AUSFÜHRUNGSPLANUNG 3. Fertigung

GEMEINDE BIBERACH

ERSCHLIESSUNG BAUGEBIET "HINTER KIRCHFELD II" WASSERVERSORGUNG

LAGEPLAN

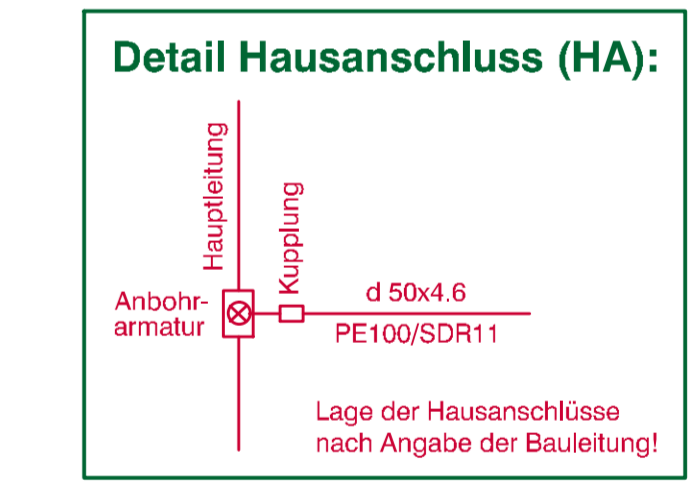
| c | A' Entfernen Hausanschluss Flst. Nr. 2668/1 | 05.11.2014 | C.Braun | Haug |
| b | E' WV-Hausanschluss Flst.-Nr. 3454 | 22.09.2014 | zk | Haug |
| a | F' WV-Hausanschluss Flst.-Nr. 2668/1 | 01.07.2014 | zk | Haug |
